intra
SCANDINAVIAN DESIGN

Atlantic G12

Tolerans där ej annat angivits:	
ISO 2768 m	
Ritn.nr	Ändr.
14228	A

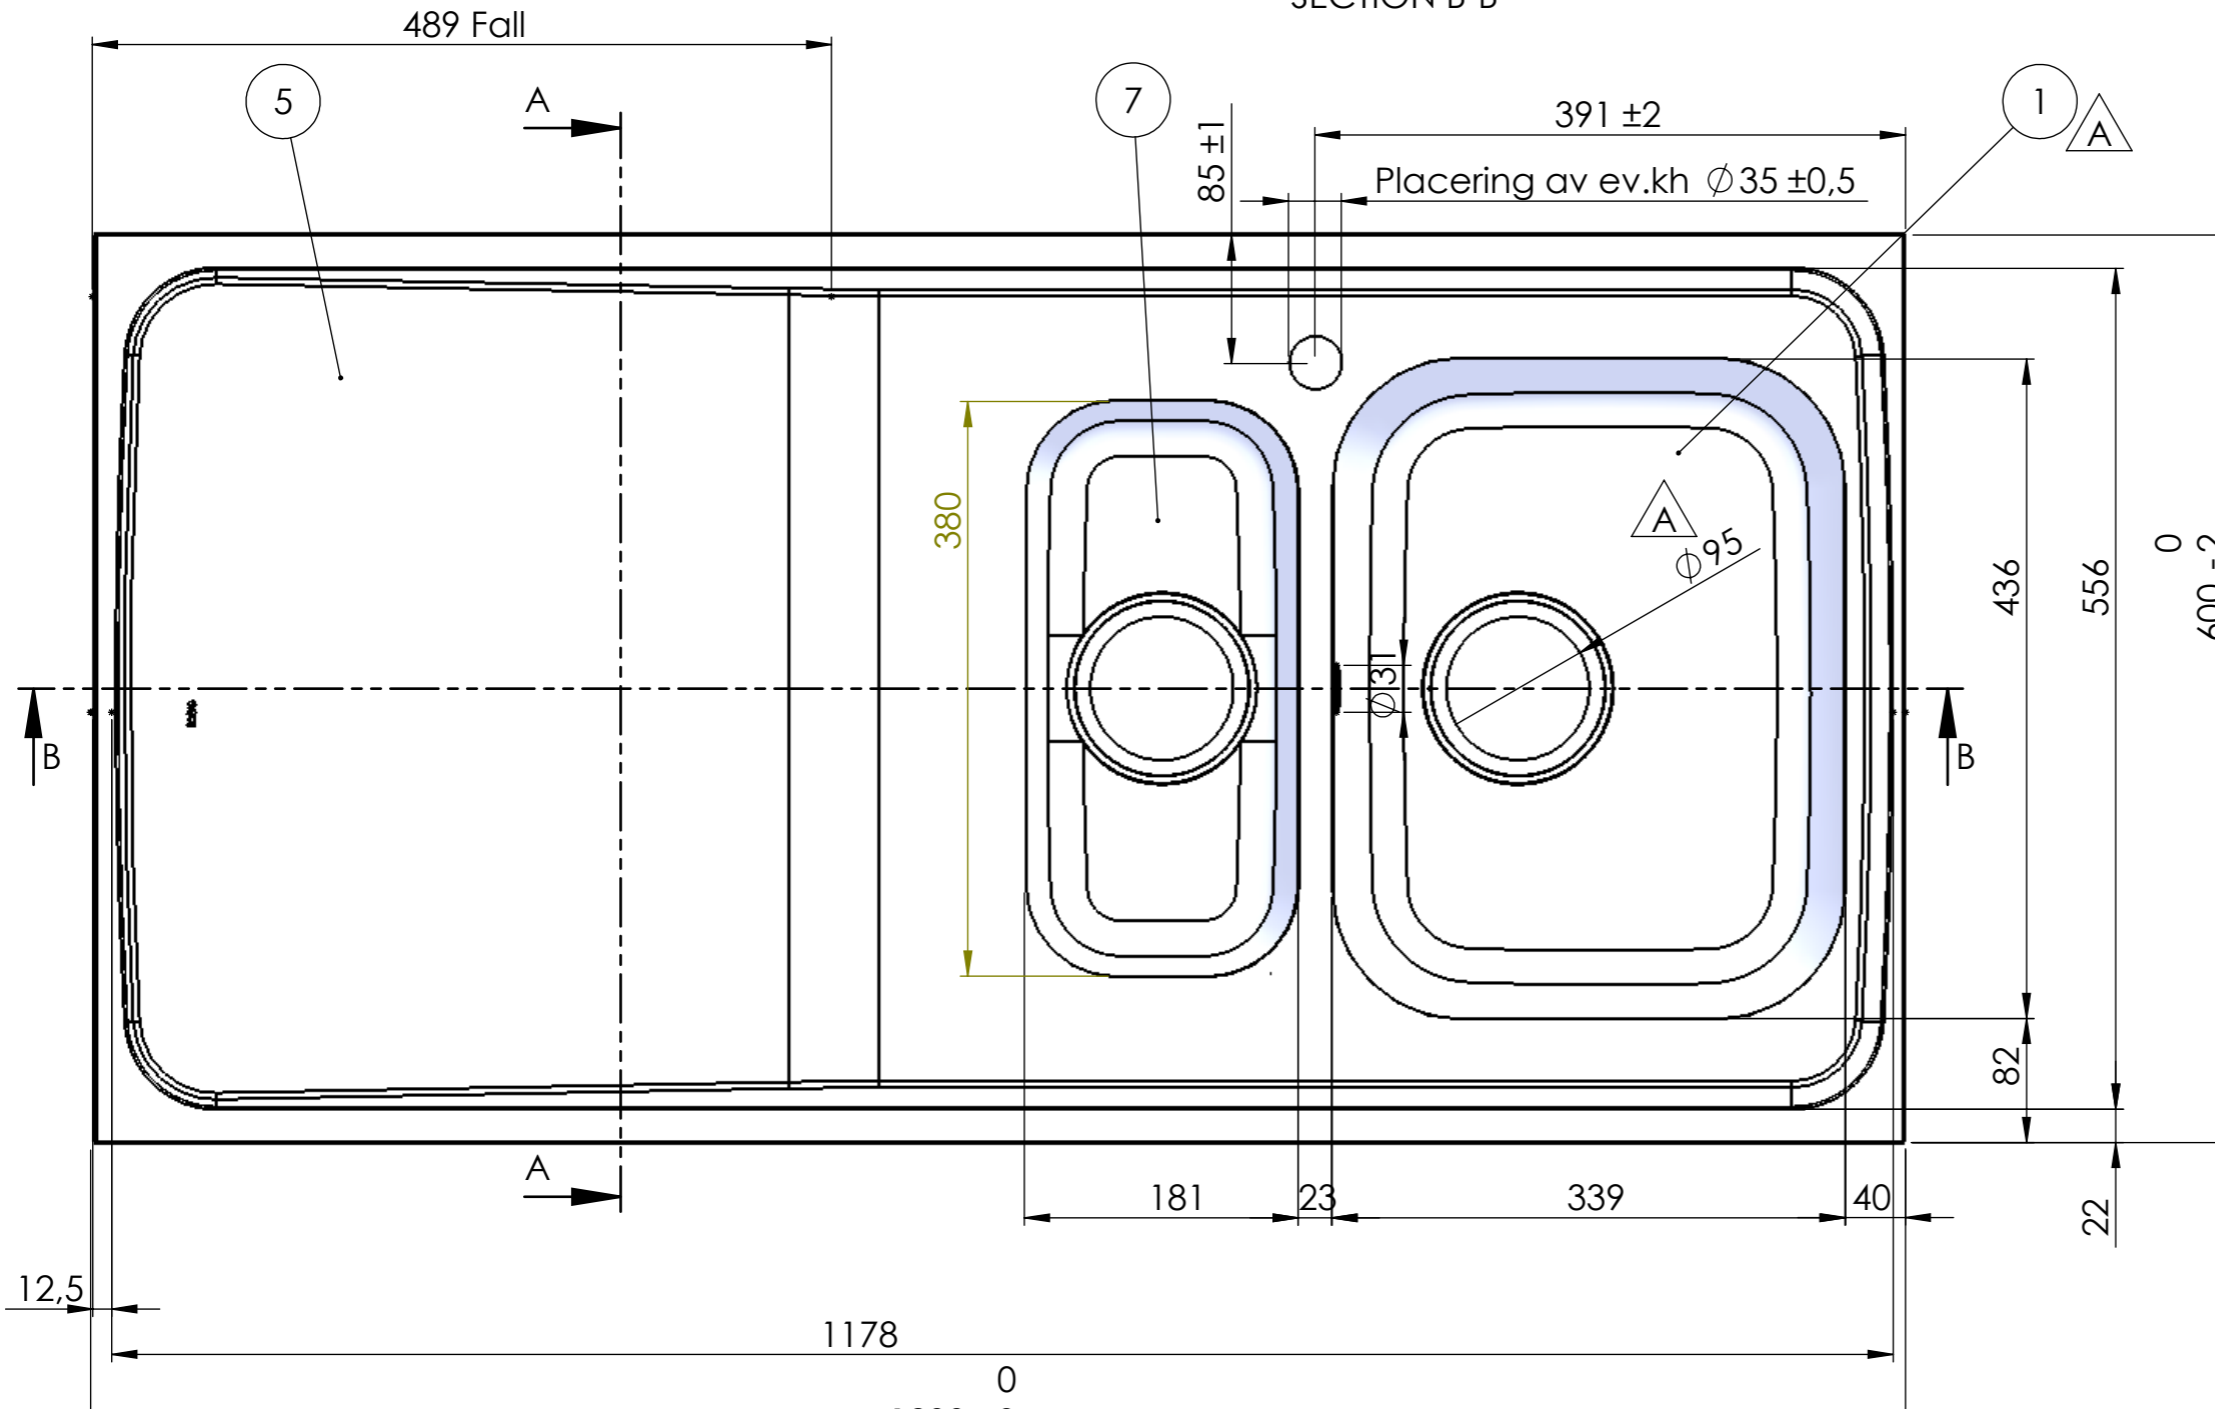
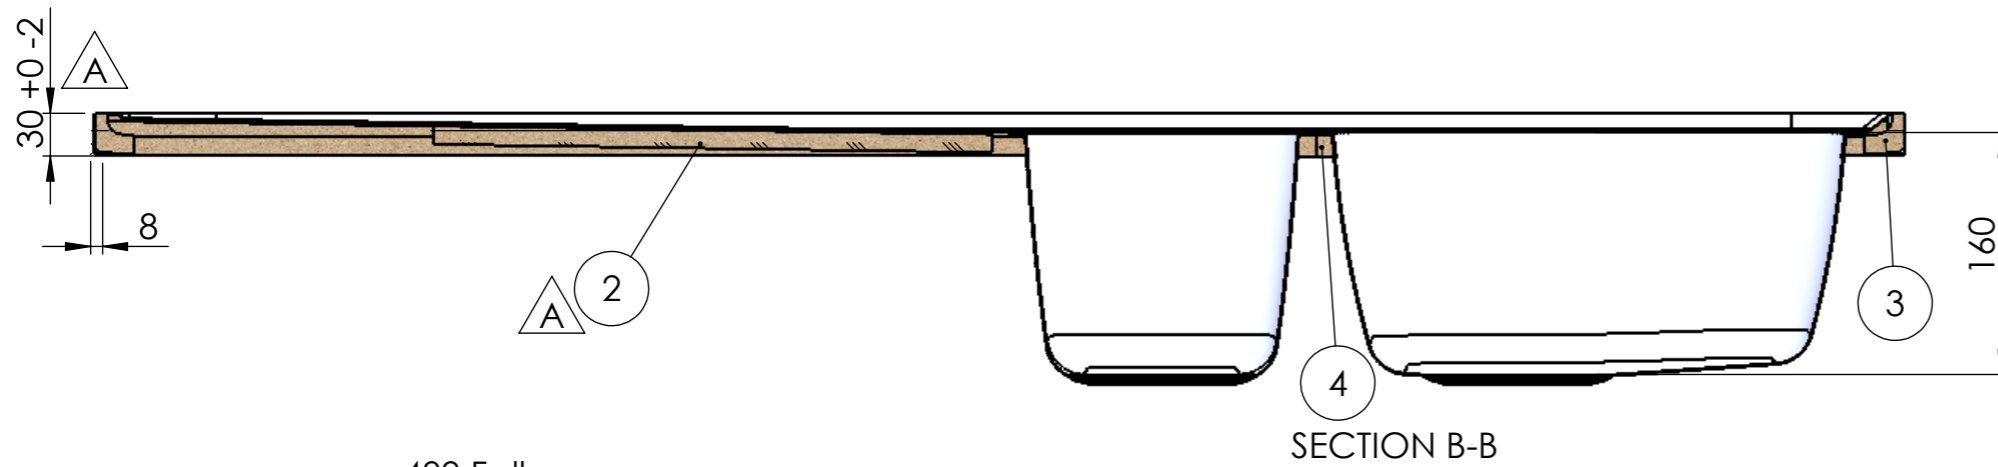
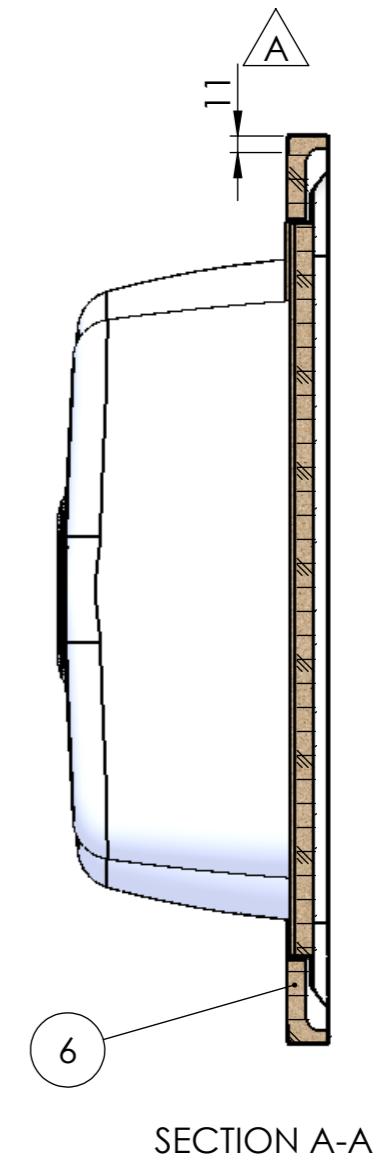
REV.	ANT.	ÄNDRING	DATUM	GODK.
A	6	Windexplatta ersatt med MDF. Kantklipp, ram och gavel ändrade för att vulsten inte ska överstiga 30mm. Omvik längsida var 9mm. Avlopp 51 ersätts av avl 97. Låda 34 stabiliserad med bombering R700.	2013-05-16	MR
